変 更 前	変 更 後	変 更 理 由												
<p>2.50 ALPS 処理水希釈放出設備及び関連施設</p> <p>(中略)</p> <p>2.50.2 基本仕様</p> <p>(中略)</p> <p>2.50.2.2 放水設備の主要仕様</p> <p>(中略)</p> <p>(2) 放水トンネル</p> <table border="0" style="width: 100%;"> <tr> <td style="width: 30%;">基 数</td> <td>1 式</td> </tr> <tr> <td>主要寸法</td> <td><u>延長 1,034m</u> 内径 2,590mm</td> </tr> <tr> <td>構 造</td> <td>鉄筋コンクリート造 (コンクリート：42N/mm<sup>2</sup>，鉄筋：SD345)</td> </tr> </table> <p>(以下省略)</p>	基 数	1 式	主要寸法	<u>延長 1,034m</u> 内径 2,590mm	構 造	鉄筋コンクリート造 (コンクリート：42N/mm <sup>2</sup> ，鉄筋：SD345)	<p>2.50 ALPS 処理水希釈放出設備及び関連施設</p> <p>(中略)</p> <p>2.50.2 基本仕様</p> <p>(中略)</p> <p>2.50.2.2 放水設備の主要仕様</p> <p>(中略)</p> <p>(2) 放水トンネル</p> <table border="0" style="width: 100%;"> <tr> <td style="width: 30%;">基 数</td> <td>1 式</td> </tr> <tr> <td>主要寸法</td> <td><u>延長 1,031m</u> 内径 2,590mm</td> </tr> <tr> <td>構 造</td> <td>鉄筋コンクリート造 (コンクリート：42N/mm<sup>2</sup>，鉄筋：SD345) <u>鉄鋼コンクリート造</u> (コンクリート：42N/mm<sup>2</sup>，鉄鋼：SM490A)</td> </tr> </table> <p>(以下省略)</p>	基 数	1 式	主要寸法	<u>延長 1,031m</u> 内径 2,590mm	構 造	鉄筋コンクリート造 (コンクリート：42N/mm <sup>2</sup> ，鉄筋：SD345) <u>鉄鋼コンクリート造</u> (コンクリート：42N/mm <sup>2</sup> ，鉄鋼：SM490A)	<p>外洋上での放水ロケーション設置工事の設置状況を踏まえたトンネル延長の確定 放水トンネル工事の施工方法確定を踏まえた仕様の追加</p>

福島第一原子力発電

図 6-1-2 ALPS 処理水の分析結果における主要 7 核種および Tc-99 の濃度分布 (2021 年 3 月末現在) と 3 タンク群の比較

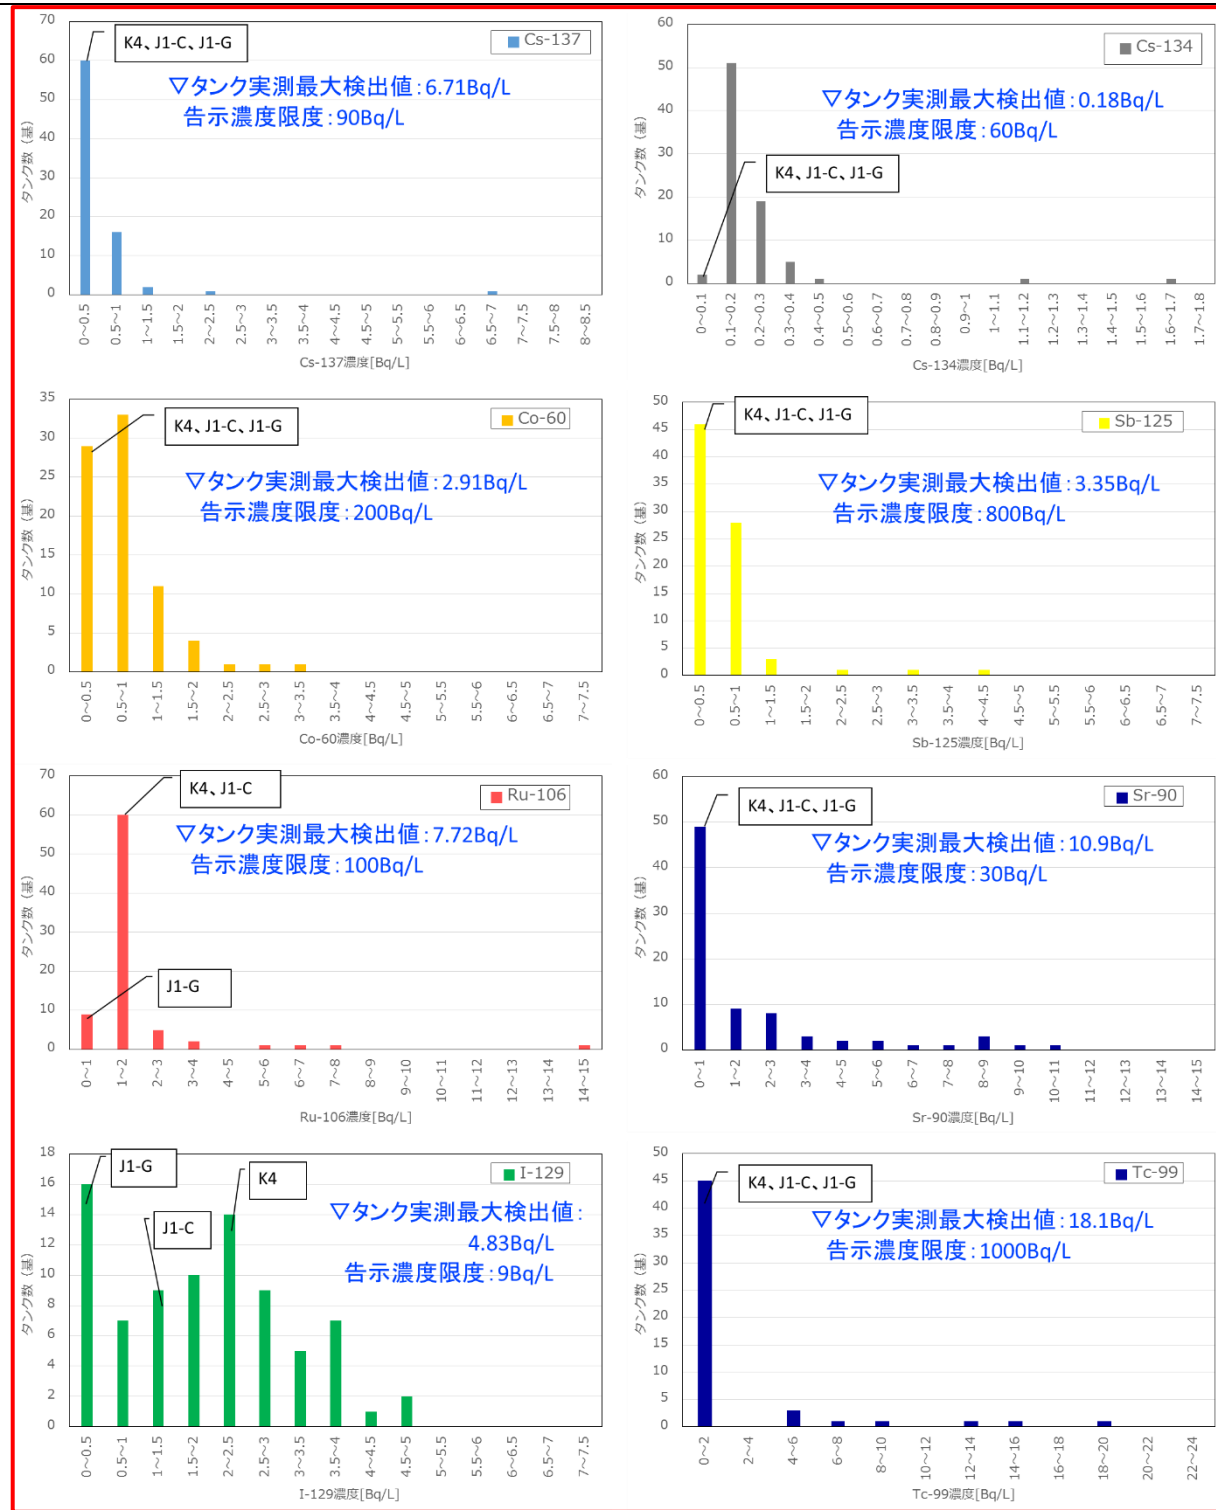
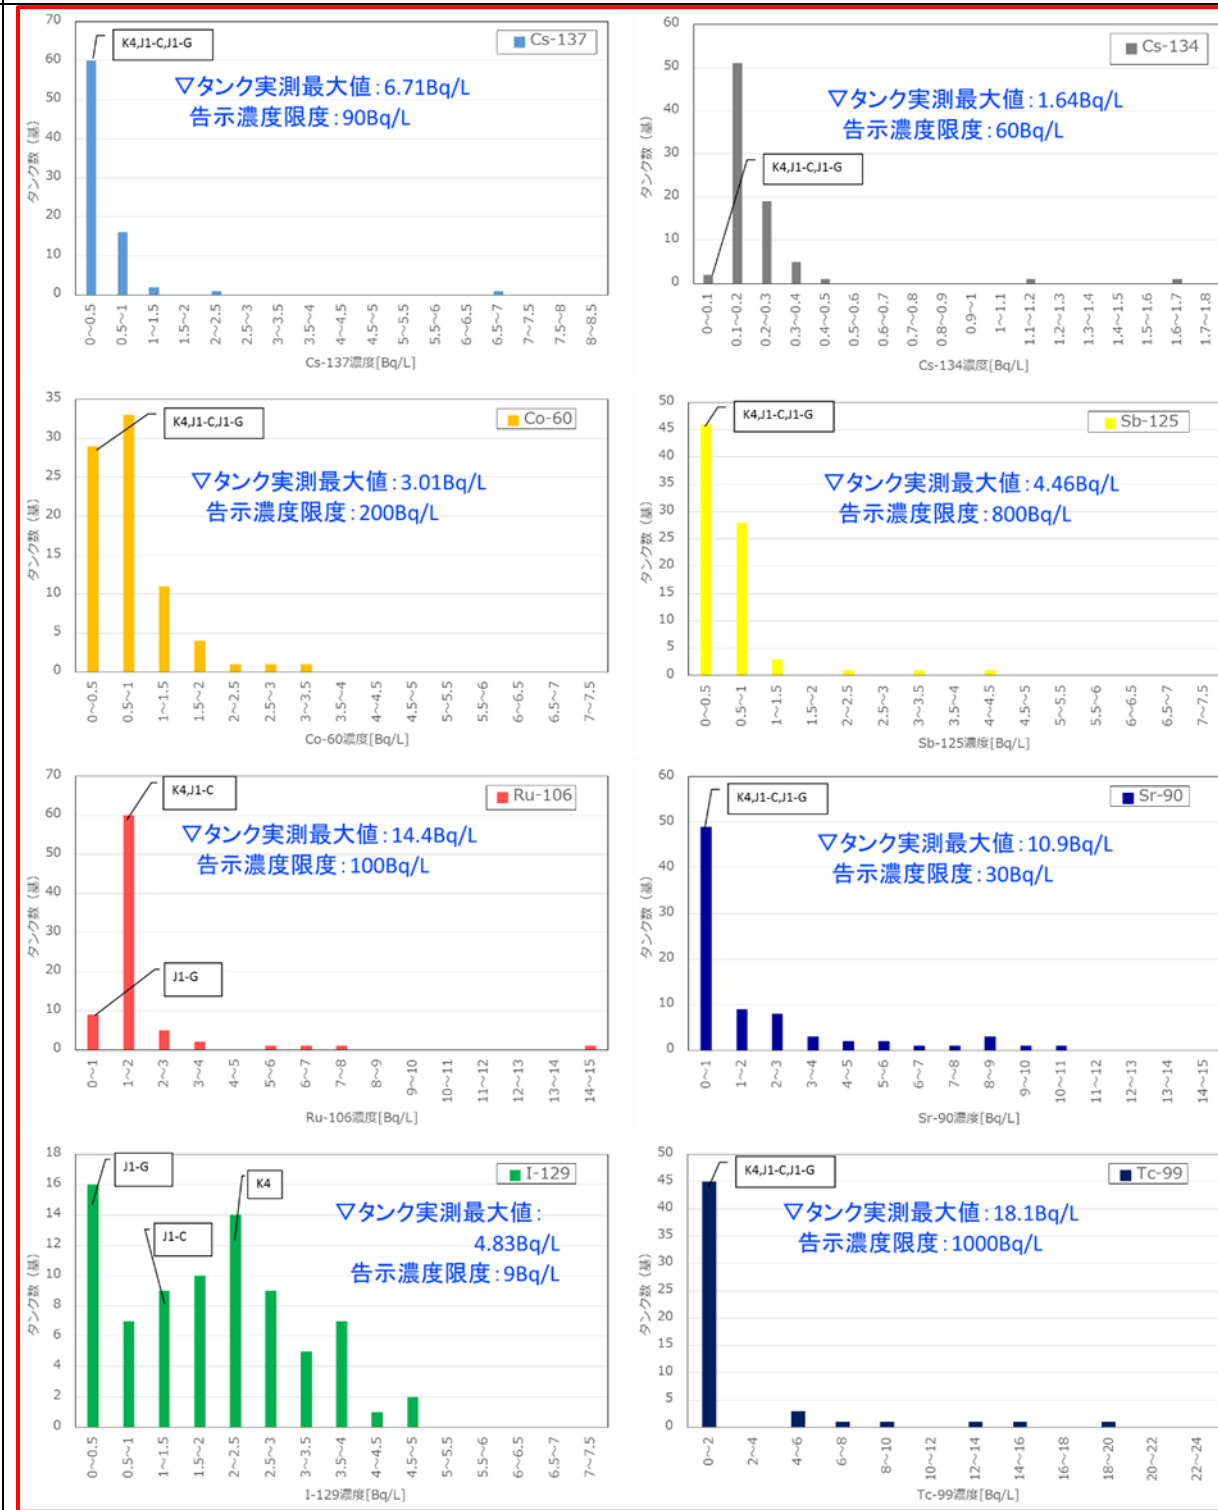
※主要 7 核種告示濃度比総和 0.59 未満 (添付 II 参照) の分析結果 (80 基分) をプロット (二次処理試験水は除く)  
 ※縦軸はタンクの数を示す  
 ※不検出の場合には検出下限値を使用して作成したため、一部の最大値は検出下限値である  
 ※本図は測定時点の濃度でとりまとめたものであり、半減期補正はしていない

記載の適正化

図 6-2-2 放水位置の違いによる海表面の年間平均濃度分布図の比較 (広域)

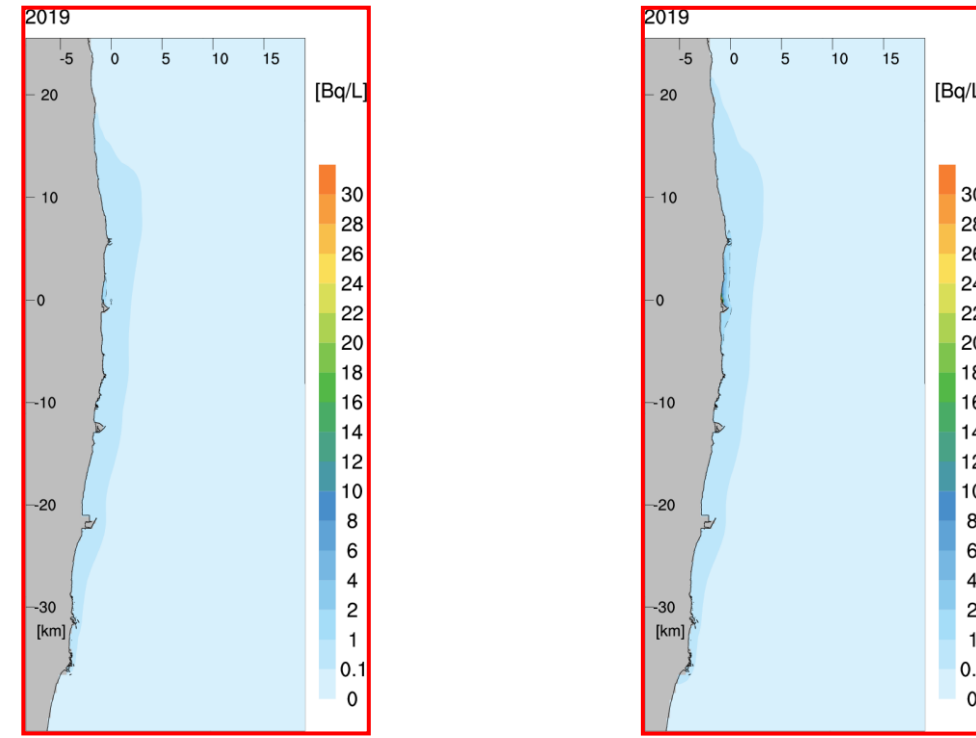
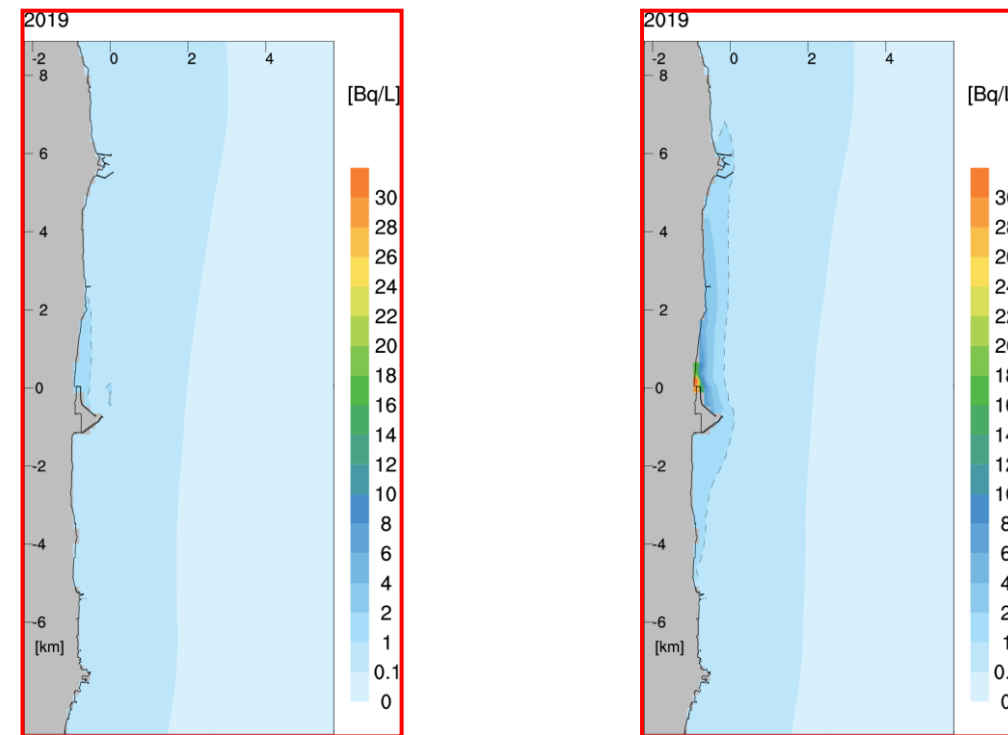
変更前	変更後	変更理由
<p>(3) 拡散、移行のモデリング、被ばく経路</p> <p>潜在被ばくの評価においては、沖合 1km から沿岸へ海洋への放出場所が変わるが、放出先は同じ海域であり、そこでの拡散、移行についても通常時の被ばくと同様と想定されることから、移行経路は、6-1-2. (2) で設定した通常時の被ばくと同じとする。また、シミュレーションも同じモデルを使用するが、沿岸からの流出であることから、5, 6 号機放水口付近からの放出による計算結果を使用した。</p> <p>対象となる地域、海域が同じであり、移行経路も同じであることから、被ばく経路も通常時の被ばくと同じとした。</p> <p>(現行記載なし)</p>	<p>(3) 拡散、移行のモデリング、被ばく経路</p> <p>潜在被ばくの評価においては、沖合 1km から沿岸へ海洋への放出場所が変わるが、放出先は同じ海域であり、そこでの拡散、移行についても通常時の被ばくと同様と想定されることから、移行経路は、6-1-2. (2) で設定した通常時の被ばくと同じとする。また、シミュレーションも同じモデルを使用するが、沿岸からの流出であることから、5, 6 号機放水口付近からの放出による計算結果を使用した。<u>5, 6 号機放水口の位置を図 6-2-1 に示す。</u></p> <p>対象となる地域、海域が同じであり、移行経路も同じであることから、被ばく経路も通常時の被ばくと同じとした。</p> <p><u>放水位置の違いによる拡散シミュレーションの結果 (年間平均濃度) の比較を図 6-2-2~4 に示す。広域の拡散に大きな違いはみられないが、発電所近傍の沿岸では 5, 6 号機放水口からの放出の方が高い濃度となっている。</u></p> <div data-bbox="1344 621 2445 1409" data-label="Figure"> </div> <p>図 6-2-1 現在の計画における放水位置と 5, 6 号機放水口の位置</p>	<p>記載の充実</p>

図 6-2-4 放水位置の違いによる年間平均濃度分布図の比較 (断面図)

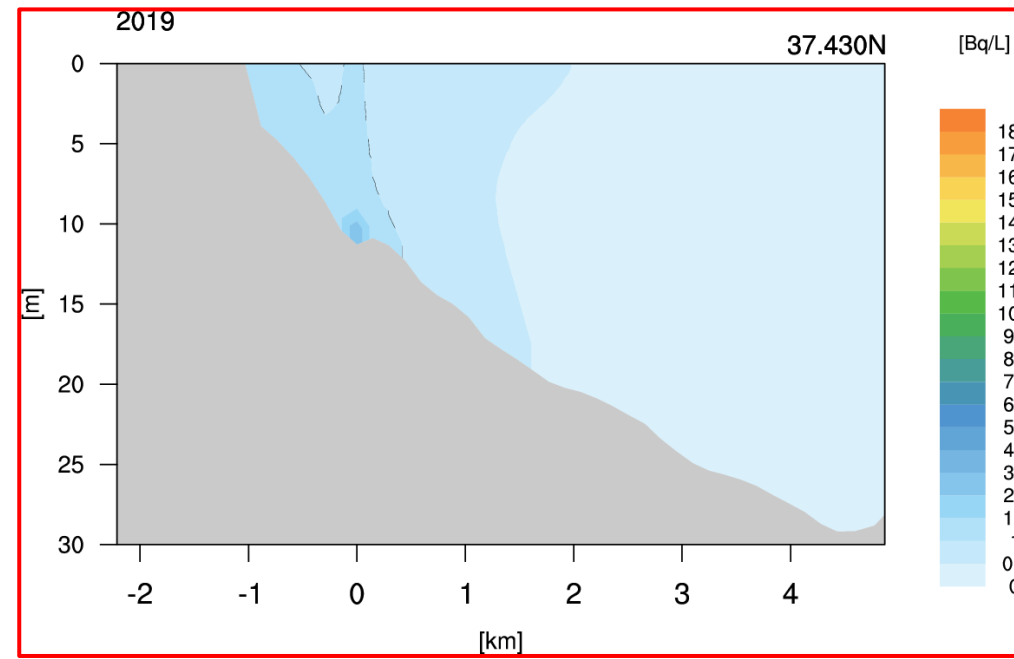
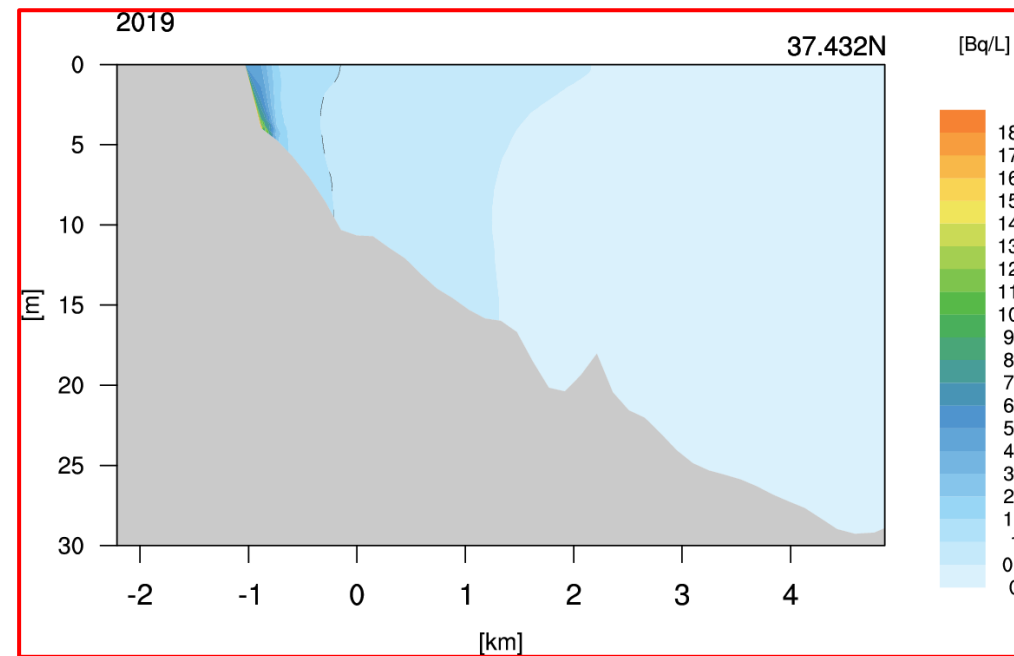
記載の充実

図 II-5 ALPS 処理水の分析結果における主要 7 核種の濃度分布 (2021 年 3 月末現在)  
 ※主要 7 核種告示濃度比総和 0.59 未満の分析結果 (80 基分) をプロット (二次処理試験水は除く)  
 ※縦軸はタンクの数を示す (不検出の場合には検出下限値で計数)  
 ※不検出の場合には検出下限値を使用して作成したため、一部の実測最大値は検出下限値である  
 ※本図は測定時点の濃度でとりまとめたものであり、半減期補正はしていない

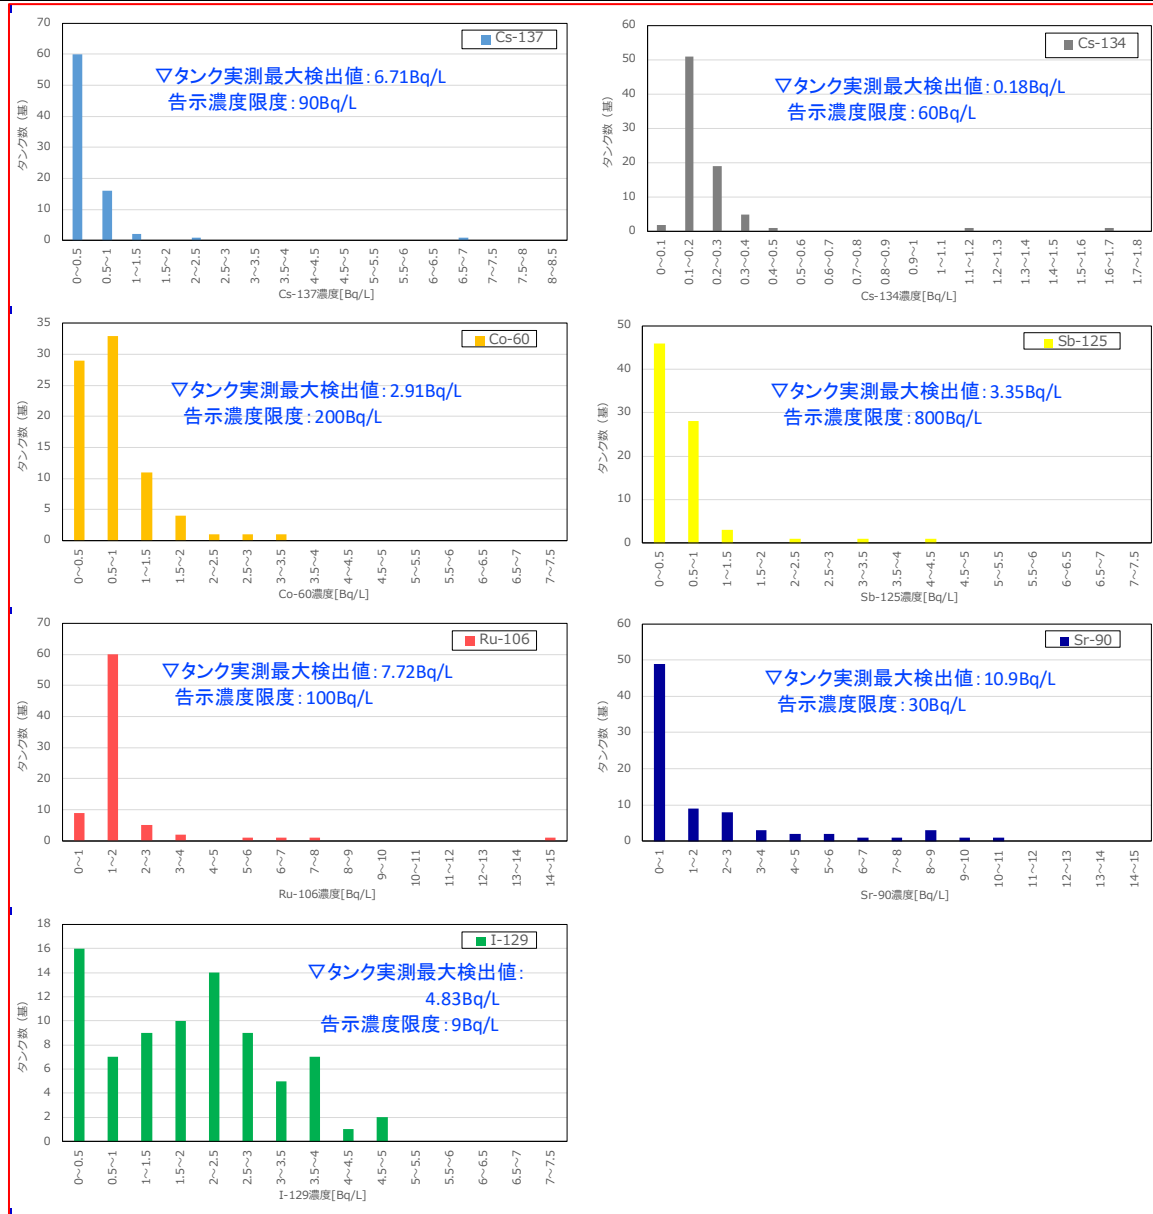
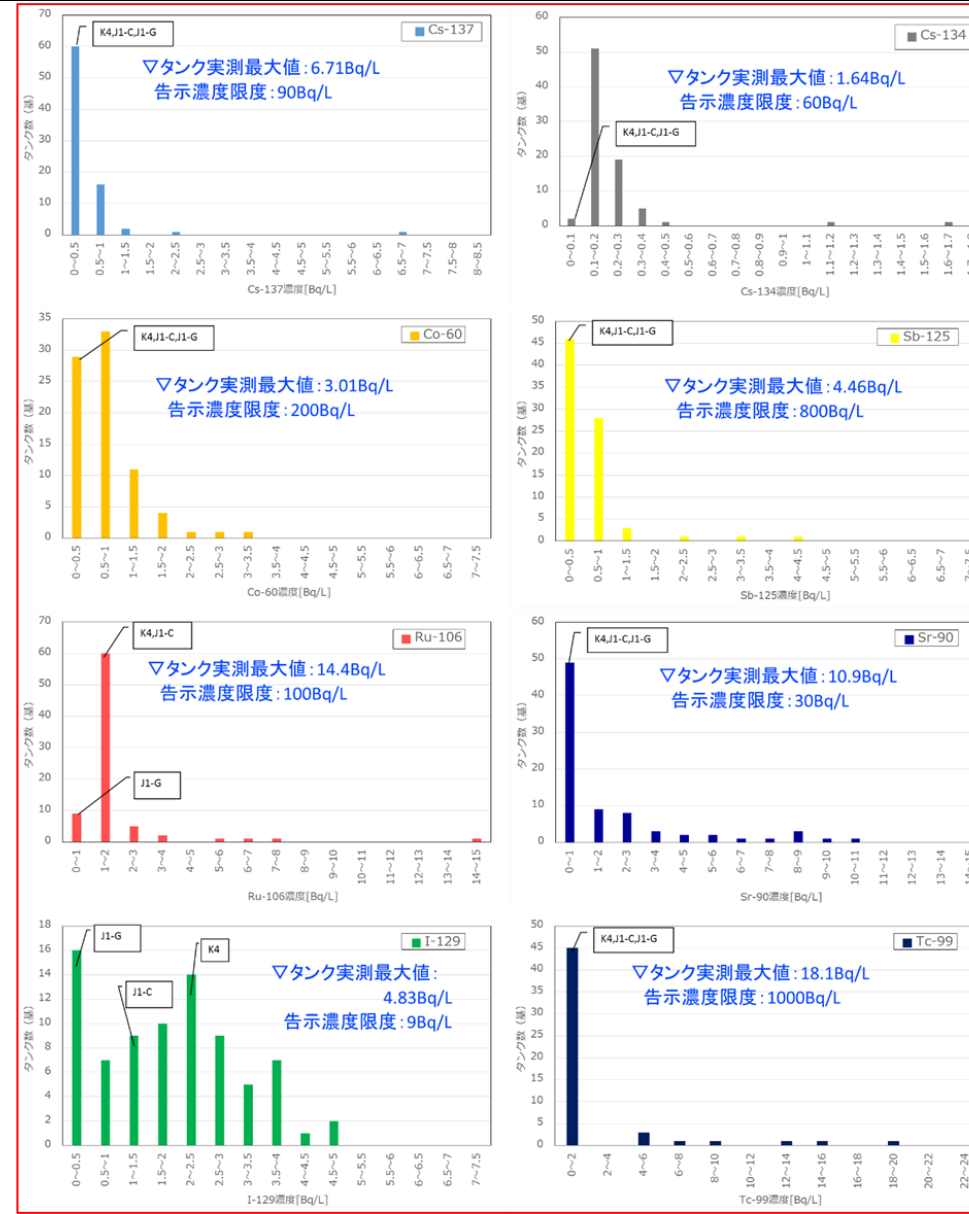
変更前	変更後	変更理由
<p>II-5. 貯蔵されている ALPS 処理水等の放射性物質に関する分析</p> <p>(中略)</p> <p>すなわち、移送先のタンク群 (水の受け入れ時に 8~10 基タンクを連結したもの) が満水になった時に、当該タンク群での ALPS からの水受け入れ中に ALPS 出口 (測定箇所⑦) で採取した試料 (水) の測定結果から、下記の式を用いてトリチウムを除く <b>63</b> 核種の告示濃度比が 1 未満と推定できるものを ALPS 処理水と、それ以外のものを処理途上水と判定している。</p> $C_{All} = C_{M7} + C_{C-14} + C_{55} < 1$ <p>ここで、</p> <ul style="list-style-type: none"> <li><math>C_{All}</math>: トリチウムを除く <b>63</b> 核種の告示濃度比総和</li> <li><math>C_{M7}</math>: 主要 7 核種の測定結果から求められる告示濃度比総和</li> <li><math>C_{C-14}</math>: C-14 の告示濃度比 (保守的にこれまでに測定された最大濃度 (215Bq/L) から求められる告示濃度比 0.11 に設定)</li> <li><math>C_{55}</math>: <b>62</b> 核種のうち主要 7 核種に含まれない <b>55</b> 核種に関する告示濃度比総和の推定値 (これまでの測定実績に基づく推定値、0.3 と設定)</li> </ul> <p>(中略)</p>	<p>II-5. 貯蔵されている ALPS 処理水等の放射性物質に関する分析</p> <p>(中略)</p> <p>すなわち、移送先のタンク群 (水の受け入れ時に 8~10 基タンクを連結したもの) が満水になった時に、当該タンク群での ALPS からの水受け入れ中に ALPS 出口 (測定箇所⑦) で採取した試料 (水) の測定結果から、下記の式を用いてトリチウムを除く核種の告示濃度比が 1 未満と推定できるものを ALPS 処理水と、それ以外のものを処理途上水と判定している。</p> $C_{All} = C_{M7} + C_{C-14} + C_o < 1$ <p>ここで、</p> <ul style="list-style-type: none"> <li><math>C_{All}</math>: トリチウムを除く核種の告示濃度比総和</li> <li><math>C_{M7}</math>: 主要 7 核種の測定結果から求められる告示濃度比総和</li> <li><math>C_{C-14}</math>: C-14 の告示濃度比 (保守的にこれまでに測定された最大濃度 (215Bq/L) から求められる告示濃度比 0.11 に設定)</li> <li><math>C_o</math>: <u>トリチウムを除く</u>核種のうち主要 7 核種に含まれない核種に関する告示濃度比総和の推定値 (これまでの測定実績に基づく推定値、0.3 と設定)</li> </ul> <p>(中略)</p>	<p>測定・評価対象核種の選定に伴う記載の適正化</p>
